Title - Sujet Revitalisation Havre-Kégaska	
Solicitation No. - N° de l'invitation F3731-160062/A	Amendment No. - N° modif. 004
Client Reference No. - N° de référence du client F3731-160062	Date 2016-08-09
GETS Reference No. - N° de référence de SEAG PW-\$QCL-018-16817	
File No. - N° de dossier QCL-6-39095 (018)	CCC No./N° CCC - FMS No./N° VME
Solicitation Closes - L'invitation prend fin at - à 02:00 PM on - le 2016-08-24	
F.O.B. - F.A.B. Plant-Usine: <input type="checkbox"/> Destination: <input checked="" type="checkbox"/> Other-Autre: <input type="checkbox"/>	
Address Enquiries to: - Adresser toutes questions à: Piras, Gabriel	Buyer Id - Id de l'acheteur qcl018
Telephone No. - N° de téléphone (418) 649-2870 ()	FAX No. - N° de FAX (418) 648-2209
Destination - of Goods, Services, and Construction: Destination - des biens, services et construction:

**TITRE : KÉGASKA, BASSE-CÔTE-NORD, REVITALISATION DU HAVRE
MODIFICATION 004**

FORAGES BOREHOLES

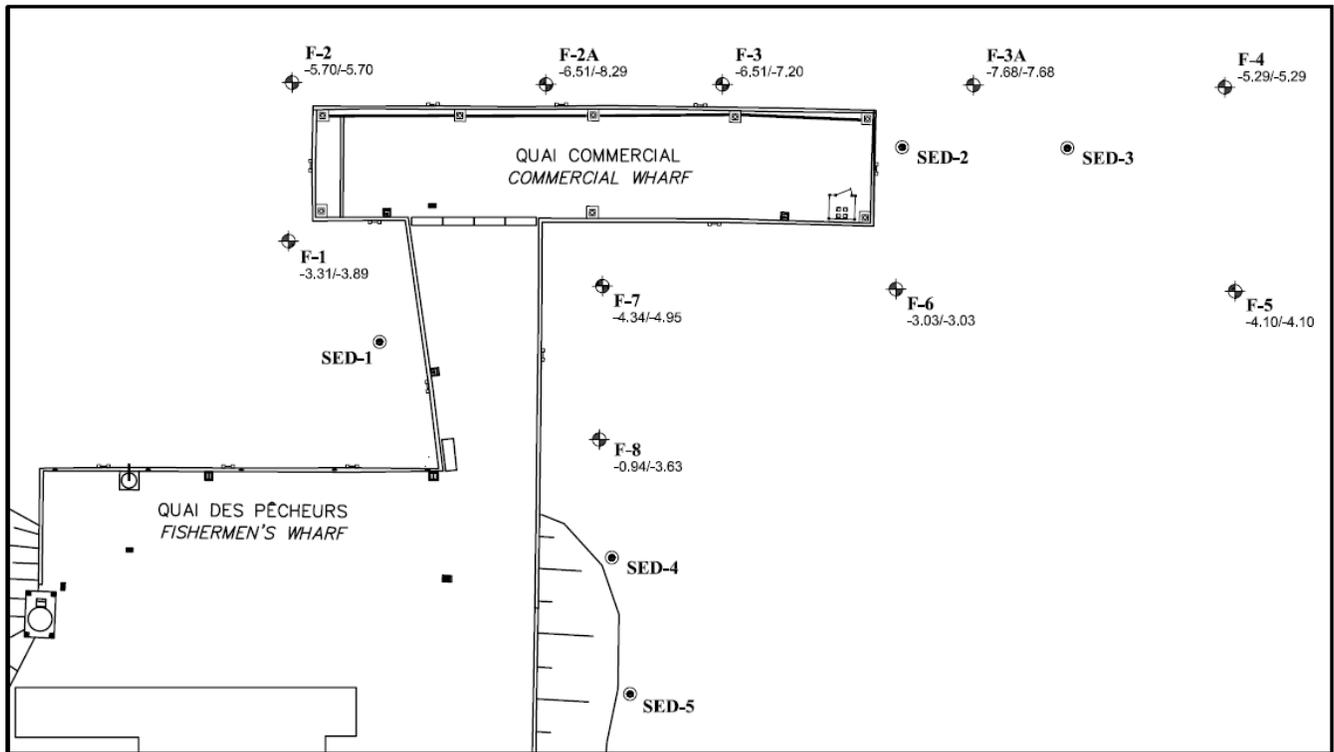
Est-ce que vous pourriez nous fournir l'annexe 6 de l'étude géotechnique (plan de localisation des forages) ?

Réponse : Voici le plan de forages de l'étude géotechnique.
